RAPPORT

***de la commission d'environnement et
d'urbanisme***

***Le crédit d'engagement pour la construction de
la passerelle de l'Hôpital sur l'A9***

Selon le message du Conseil Municipal au Conseil
général du 26 avril 2021

Extrait du plan du réseau cyclable à terme (Annexe 4 de la stratégie vélo)

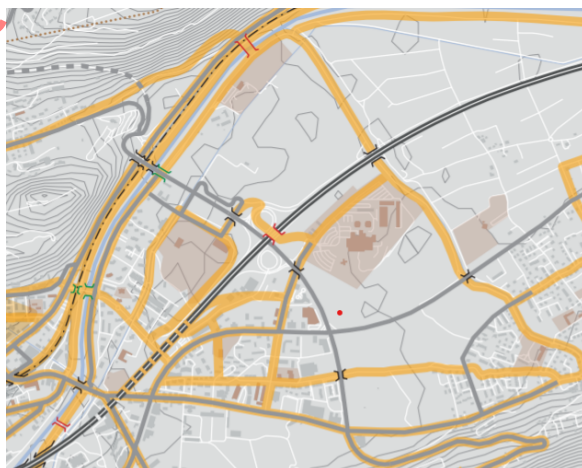
La passerelle fait apparemment partie d'un projet de mobilité douce. Serait-il possible de voir un plan général de mobilité douce qui montre l'ensemble du réseau cyclable incluant la passerelle ?

Les analyses de détail évoluant dans ce secteur en relation avec les projets Rhône3 et CAD, le schéma d'évolution des itinéraires en cours d'étude avec le Service cantonal de la mobilité est remis comme document de travail.
